## 川内原子力発電所 1号機

設計及び工事計画認可申請書

補足説明資料

【廃棄物搬出設備設置工事】

川内原子力発電所第1号機 設計及び工事計画認可申請書の一部補正 補正前後比較表  
【第4-1図 非常用照明の取付箇所を明示した図面 廃棄物搬出建屋(EL.17.3m、EL21.3m)】

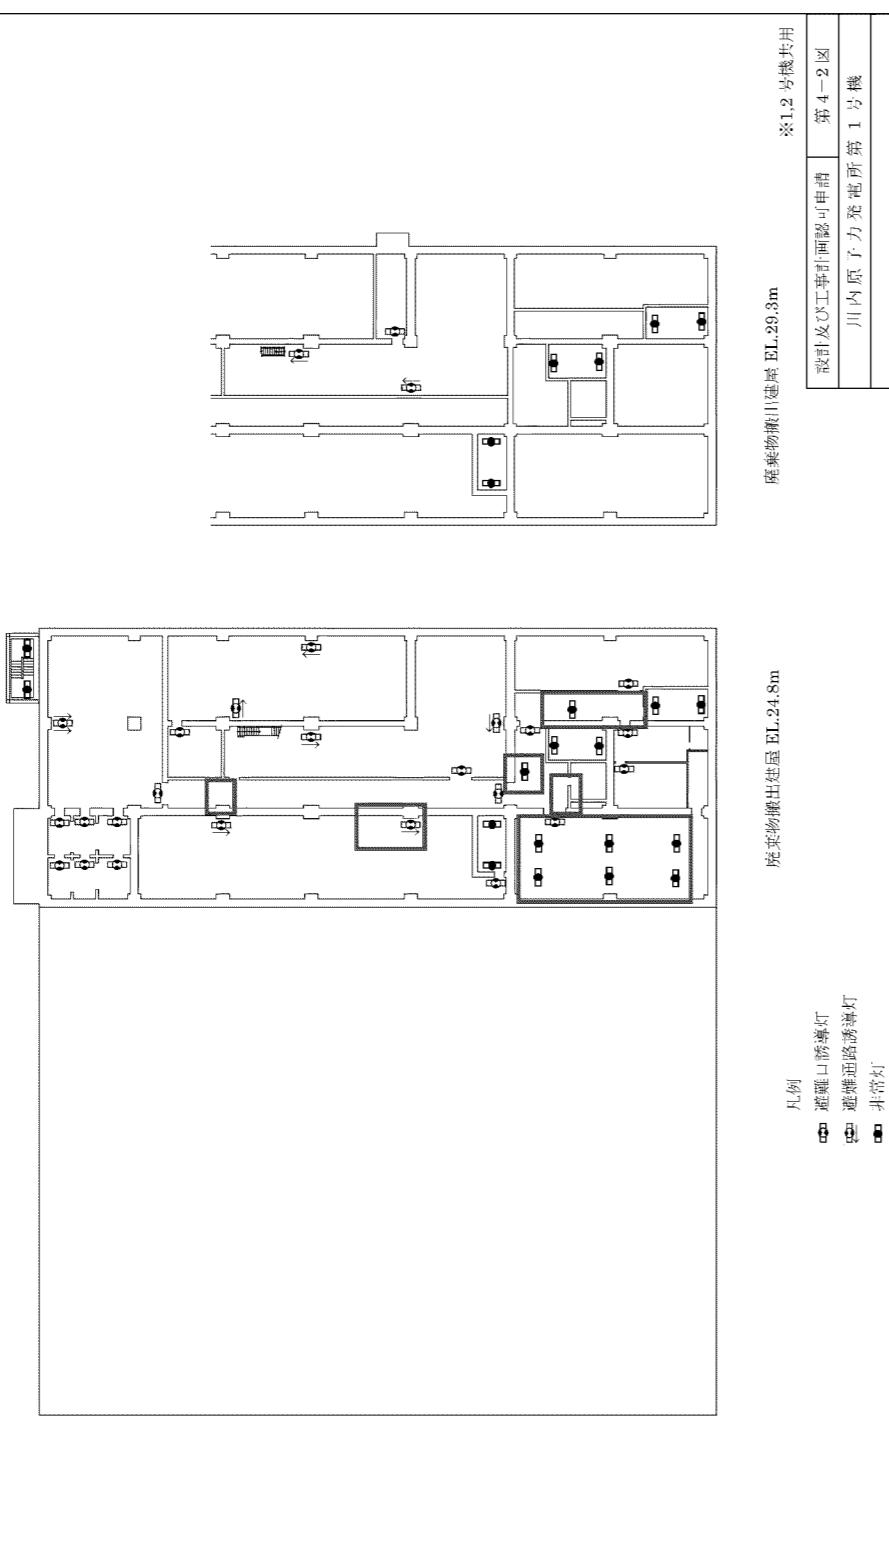
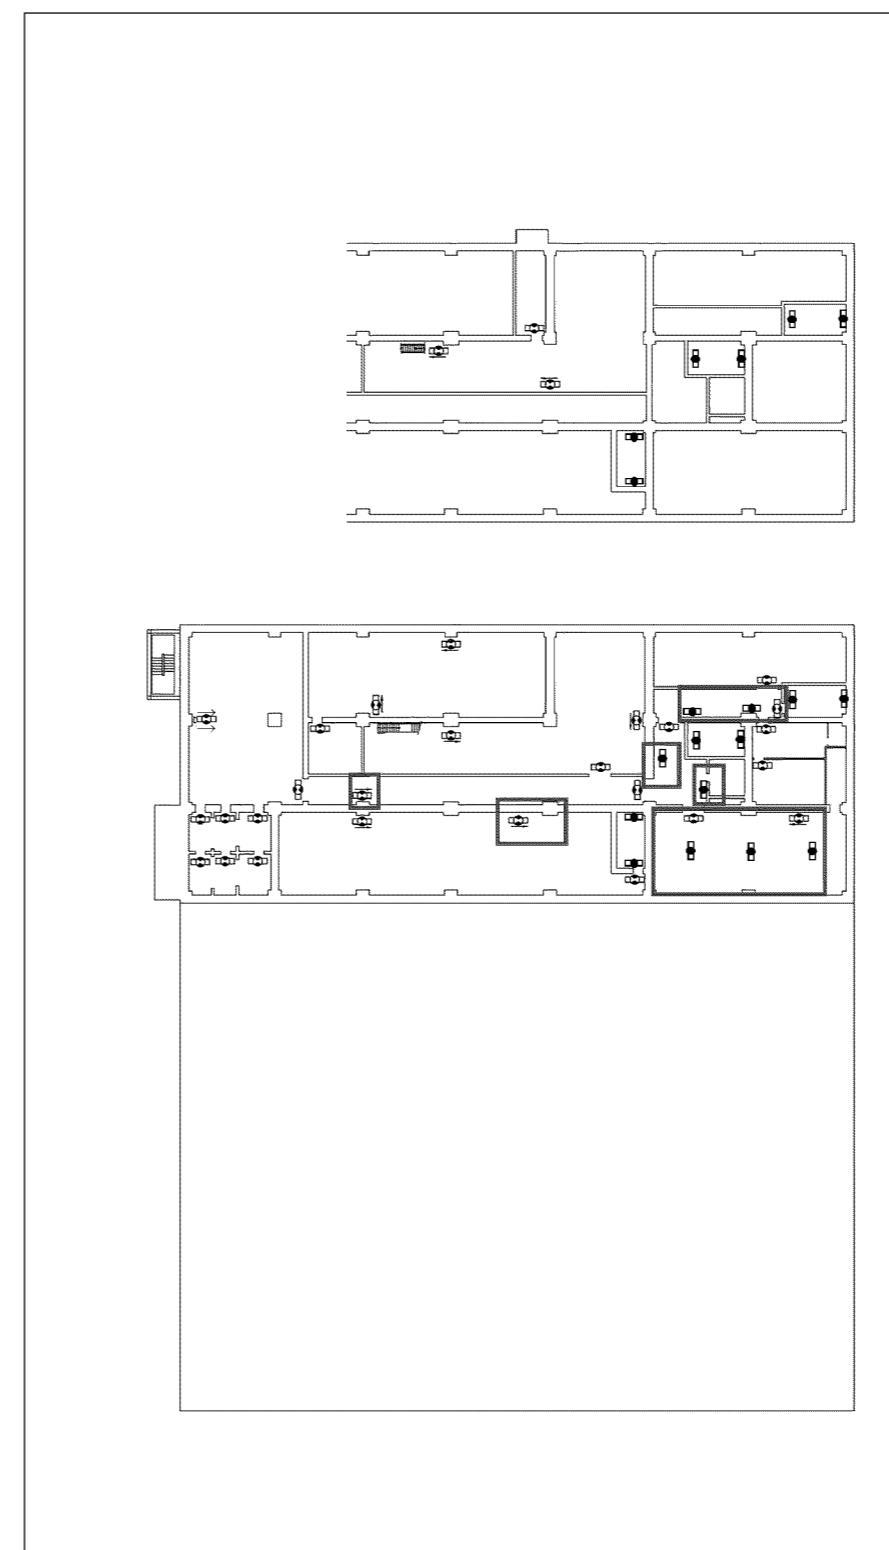
補正前	補正後	備考
 <p>廃棄物搬出建屋 EL.17.3m</p> <p>凡例</p> <ul style="list-style-type: none"> <li>△ 連避口誘導灯</li> <li>□ 連避通路誘導灯</li> <li>● 非常灯</li> </ul> <p>※ 避難口誘導灯、避難通路誘導灯及び非常灯の取付箇所及び数量は関係法令に基づく手続により適宜改善を図る。</p> <p>廃棄物搬出建屋 EL.21.3m</p> <p>※1,2号機共用 第4-1図</p> <p>川内原子力発電所第1号機</p> <p>非常用照明の取付箇所を明示した図面</p> <p>廃棄物搬出建屋(EL.17.3m、EL.21.3m)</p> <p>九州電力株式会社</p>	 <p>廃棄物搬出建屋 EL.21.3m</p> <p>凡例</p> <ul style="list-style-type: none"> <li>△ 連避口誘導灯</li> <li>□ 連避通路誘導灯</li> <li>● 非常灯</li> </ul> <p>※ 避難口誘導灯、避難通路誘導灯及び非常灯の取付箇所及び数量は関係法令に基づく手続により適宜改善を図る。</p> <p>廃棄物搬出建屋 EL.17.3m</p> <p>※1,2号機共用 第4-1図</p> <p>川内原子力発電所第1号機</p> <p>非常用照明の取付箇所を明示した図面</p> <p>廃棄物搬出建屋(EL.17.3m、EL.21.3m)</p> <p>九州電力株式会社</p>	<p>設計進捗に伴う変更 (非常灯、誘導灯位置変更)</p>

川内原子力発電所第1号機 設計及び工事計画認可申請書の一部補正 補正前後比較表  
【第4-2図 非常用照明の取付箇所を明示した図面 廃棄物搬出建屋(EL.24.8m、EL29.3m)】

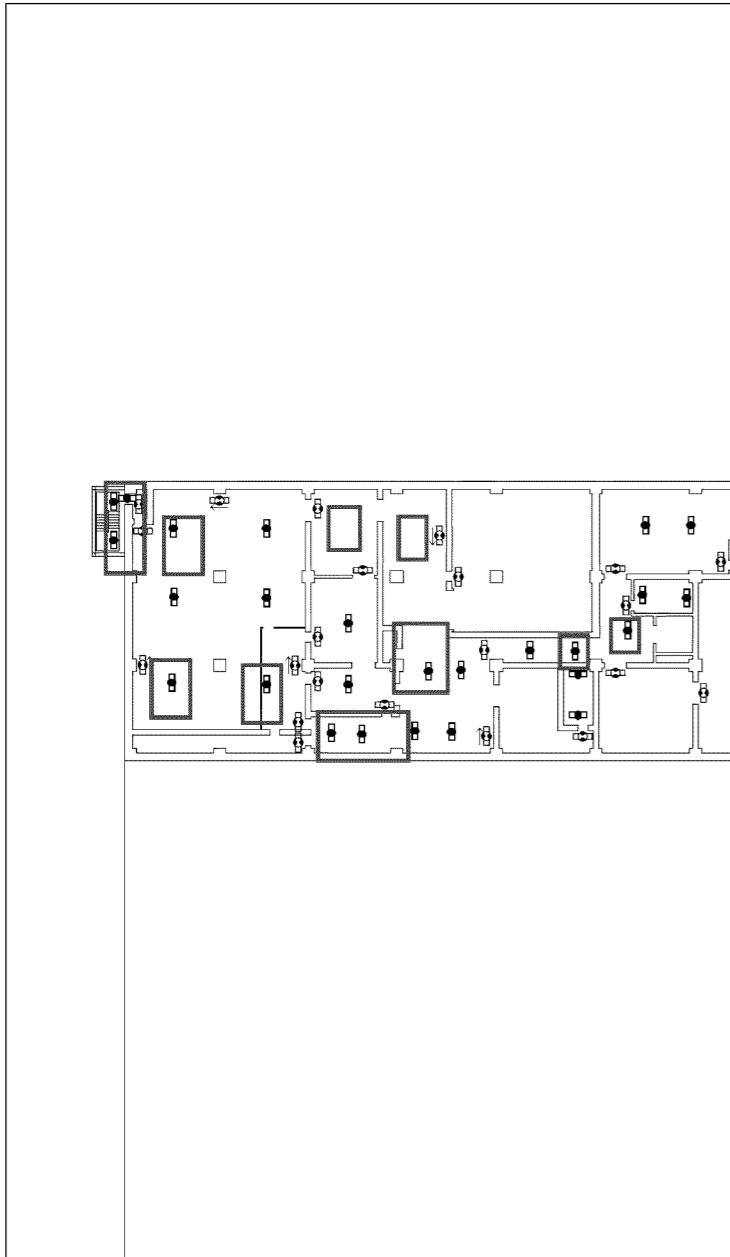
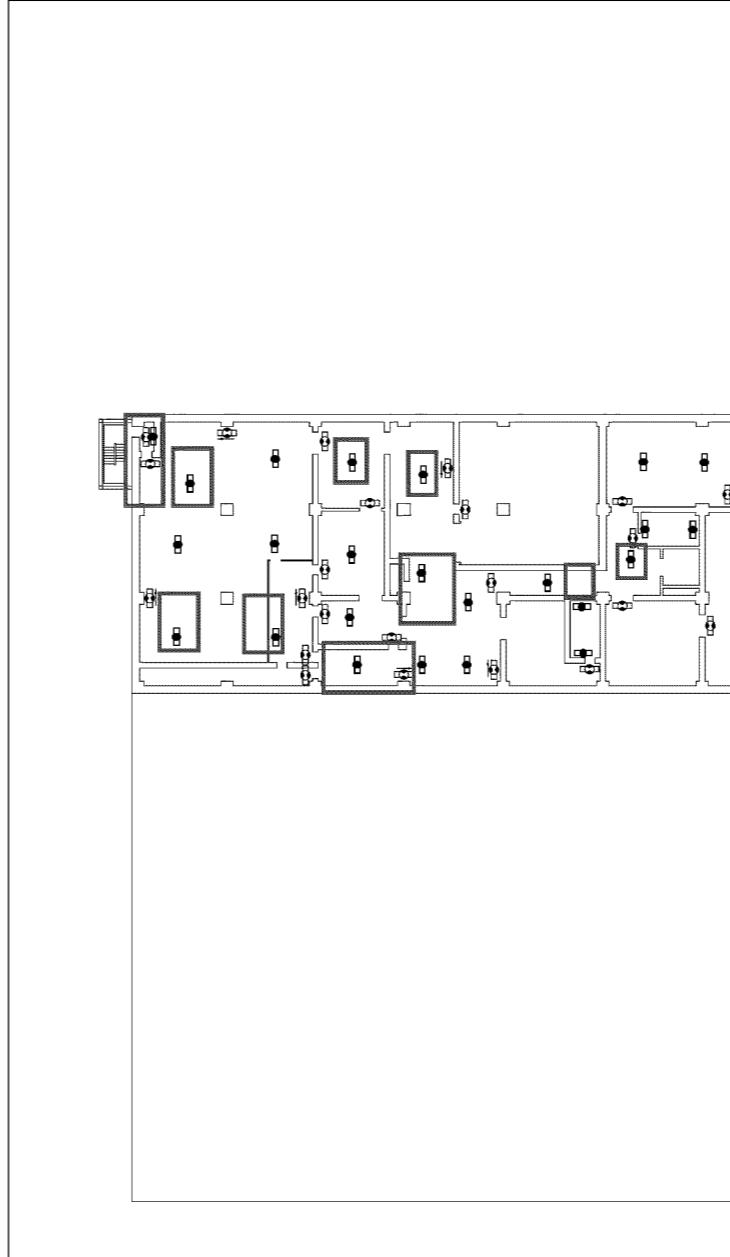
補 正 前	補 正 後	備 考
 <p>月例 ■ 避難口誘導灯 ■ 避難通路誘導灯 ■ 非常灯</p> <p>※ 避難口誘導灯、避難通路誘導灯及び非常灯の取付箇所及び数量は関係法令に基づく手書きにより適宜改善を図る。</p> <p>廃棄物搬出建屋 EL.24.8m</p> <p>廃棄物搬出建屋 EL.29.3m</p> <p>設計及び工事計画認可申請 第4-2図 川内原子力発電所第1号機 非常用照明の取付箇所を明示した図面 廃棄物搬出建屋(EL.24.8m、EL.29.3m) 九州電力株式会社</p>	 <p>月例 ■ 避難口誘導灯 ■ 避難通路誘導灯 ■ 非常灯</p> <p>※ 避難口誘導灯、避難通路誘導灯及び非常灯の取付箇所及び数量は関係法令に基づく手書きにより適宜改善を図る。</p> <p>廃棄物搬出建屋 EL.24.8m</p> <p>廃棄物搬出建屋 EL.29.3m</p> <p>設計及び工事計画認可申請 第4-2図 川内原子力発電所第1号機 非常用照明の取付箇所を明示した図面 廃棄物搬出建屋(EL.24.8m、EL.29.3m) 九州電力株式会社</p>	<p>設計進捗に伴う変更 (非常灯、誘導灯位置変更)</p>

川内原子力発電所第1号機 設計及び工事計画認可申請書の一部補正 補正前後比較表  
【第4-3図 非常用照明の取付箇所を明示した図面 廃棄物搬出建屋(EL.33.8m)】

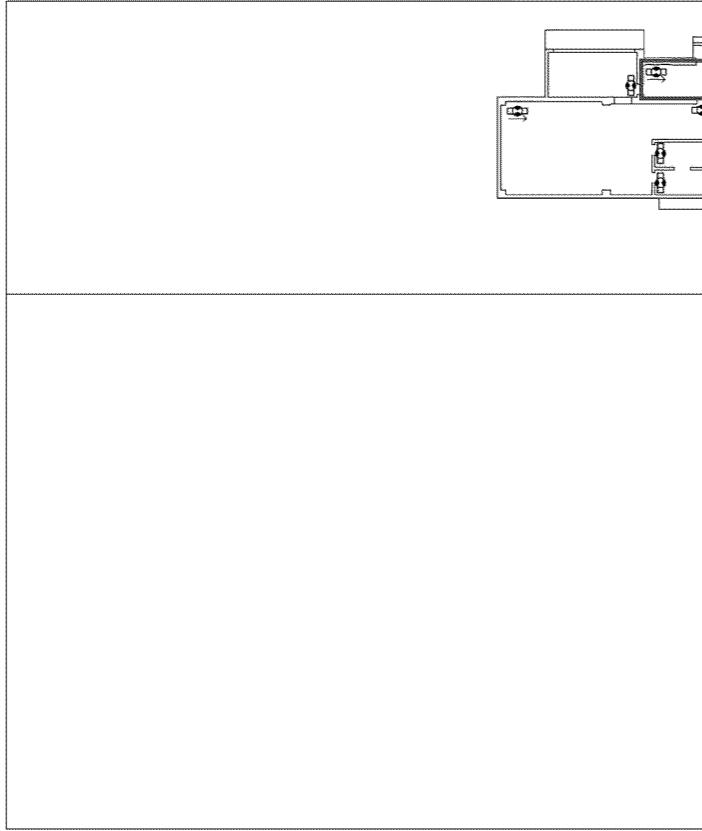
補正前	補正後	備考
 <p>例 ■ 避難口誘導灯 ■ 避難通路誘導灯 ■ 非常灯</p> <p>※ 避難口誘導灯、避難通路誘導灯及び非常灯の取付箇所及び数量は 関係法令に基づく手続により適宜改善を図る。</p> <p>廃棄物搬出建屋 EL.33.8m</p> <p>※1.2号機共用 設計及び工事計画認可申請 第4-3図 川内原子力発電所 第1号機 非常用照明の取付箇所を明示した図面 廃棄物搬出建屋(EL.33.8m) 九州電力株式会社</p>	 <p>例 ■ 避難口誘導灯 ■ 避難通路誘導灯 ■ 非常灯</p> <p>※ 避難口誘導灯、避難通路誘導灯及び非常灯の取付箇所及び数量は 関係法令に基づく手続により適宜改善を図る。</p> <p>廃棄物搬出建屋 EL.33.8m</p> <p>※1.2号機共用 設計及び工事計画認可申請 第4-3図 川内原子力発電所 第1号機 非常用照明の取付箇所を明示した図面 廃棄物搬出建屋(EL.33.8m) 九州電力株式会社</p>	<p>設計進捗に伴う変更 (非常灯、誘導灯位置変更)</p>

【第2-1図 通信連絡設備の取付箇所を明示した図面 廃棄物搬出建屋(EL.17.3m、EL.21.3m)】

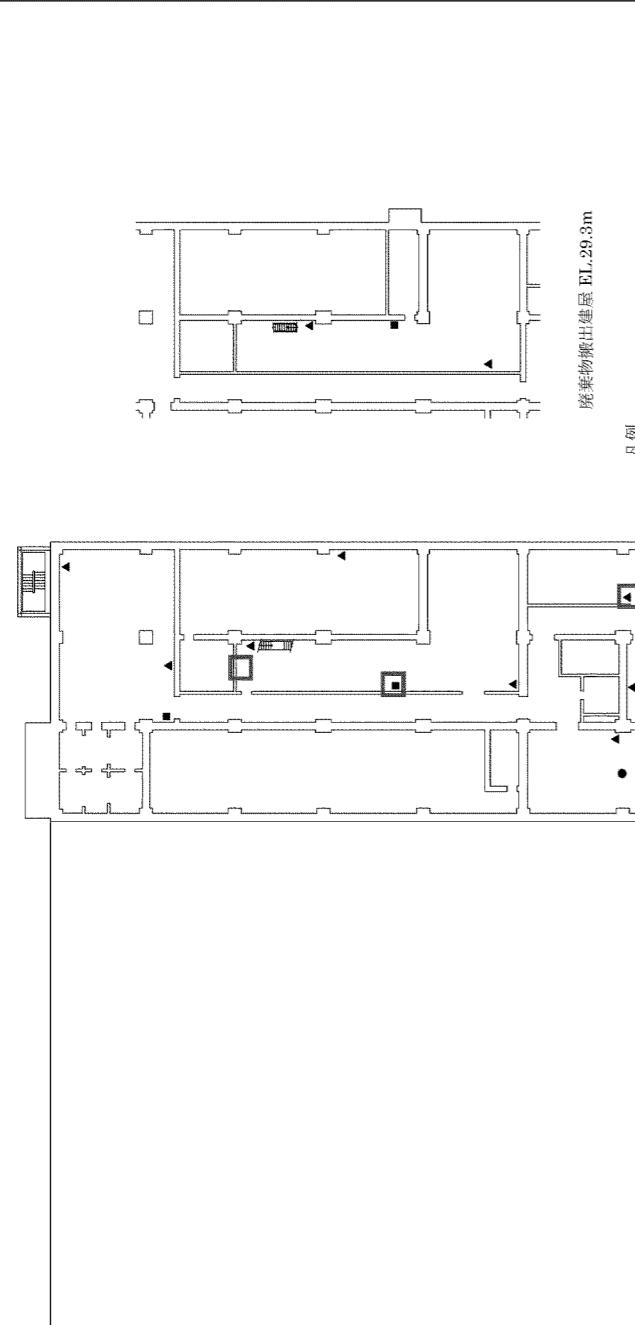
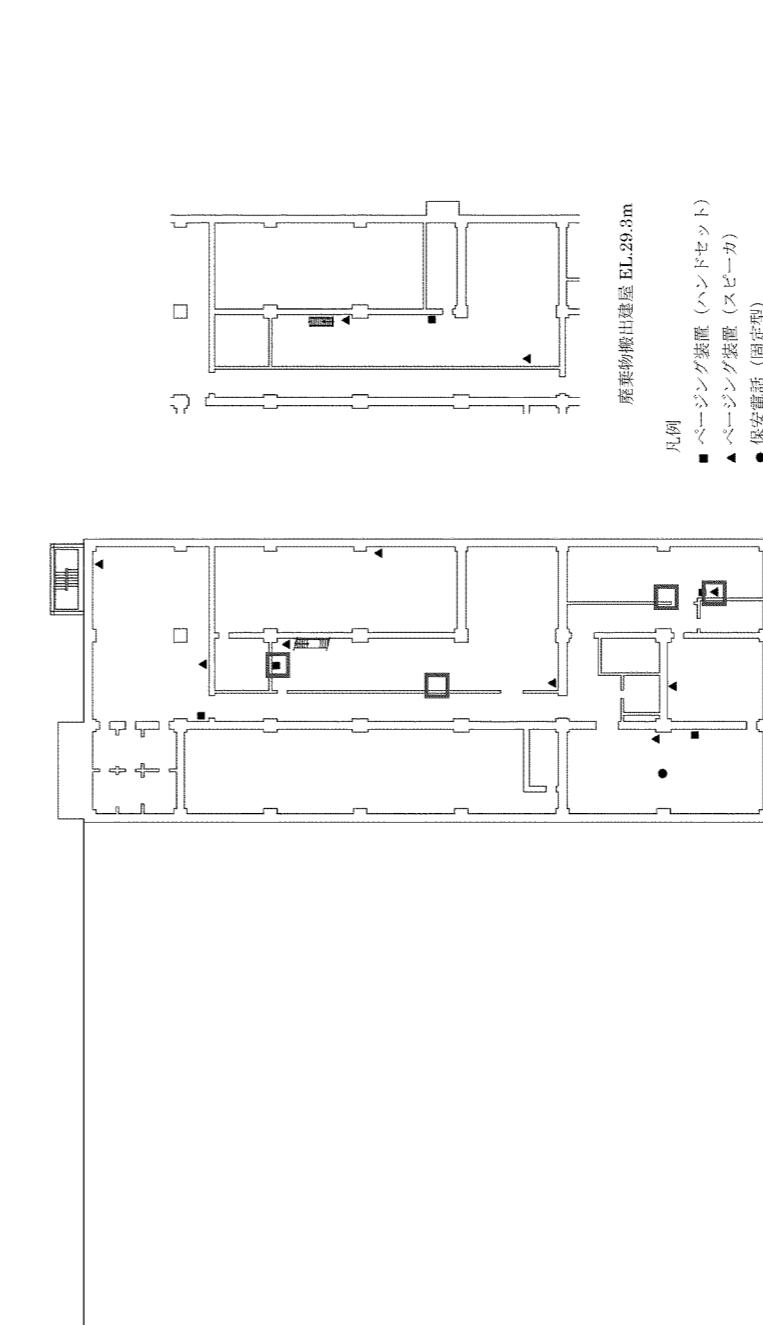
廃棄物搬出建屋内に設置するページング装置の配置について、設計方針には変更ないが、資材等を含む配置検討の進捗を踏まえ、運用性向上の観点から設置数・位置を変更し、配置計画を見直した。

補正前	補正後	備考
	<p>※通信連絡設備の取付箇所を明示した結果 により適宜改善を図る。</p>	<p>設計進捗に伴う変更 (ページング位置変更)</p>
